**Autorité environnementale**

**Avis délibéré de l’Autorité environnementale  
sur l’aménagement d’une zone d’activité  
économique et d’un site de production de  
ballons dirigeables à Laruscade (33)  
(2<sup>e</sup> avis)**

**n°Ae : 2024-87**

Avis délibéré n° 2024-87 adopté lors de la séance du 24 octobre 2024

Figure 7 : localisation des zones humides du site du projet – source : dossier

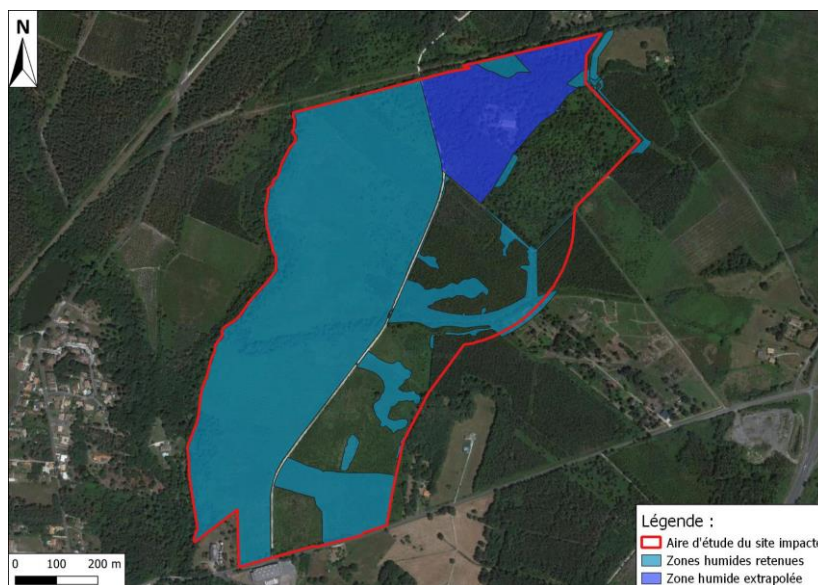
zones humides<sup>22</sup> sont qualifiées par le dossier de « *particulièrement fonctionnelles sur le plan de la biodiversité (...) à la fois en raison de la diversité des cortèges et espèces observées, de leur patrimonialité (nombre de ces espèces sont rares et ou menacées, souvent protégées), de la qualité et de la fonctionnalité des milieux (réalisation de l'ensemble du cycle de vie sur site pour la plupart des espèces citées)* » et complémentaires dans leurs fonctionnalités. La zone humide nord-est n'a « *pas été prise en compte dans l'analyse des fonctionnalités effectuées auparavant* » qui ne sont pas décrites à ce jour ; les relations fonctionnelles de ces zones humides avec les milieux jouxtant le périmètre du projet non plus. Certains résultats de piézomètres situés à l'est du périmètre du site du projet n'ont pas été retenus comme relevant de zones humides au motif que « *les niveaux de nappes ne semblent pas être corrélés avec le type de sol mais plutôt avec le secteur géographique dans lequel les piézomètres se situent* ». Qualifiés de « non interprétables », les sondages pédologiques de la partie sud est de la zone n'ont pas fait l'objet de relevés piézométriques complémentaires, ce qui induit une incertitude sur le caractère exhaustif du décompte des zones humides et conduit potentiellement à une sous-évaluation des zones humides affectées par le projet et donc de la dette écologique associée.

Au surplus, la zone humide affectée par le projet est sans équivalent dans le contexte de la Double saintongeaise par ses dimensions et sa fonctionnalité pour la biodiversité. Le choix de zones de compensation morcelées pour mettre en place une continuité « *en pas japonais* » est de ce fait un choix par défaut peu satisfaisant au regard de la destruction et dégradation de la zone humide d'ampleur constituée par le site du projet. L'additionnalité des mesures prises sur les sites de compensation retenus, qui constituent au demeurant déjà des zones humides, n'est pas démontrée.

***L'Ae recommande de compléter la connaissance des fonctionnalités de la zone humide nord-est du périmètre du projet de ZAE, de prendre en compte les résultats des piézomètres et de réévaluer en conséquence les compensations surfaciques et de fonctionnalités à fournir.***
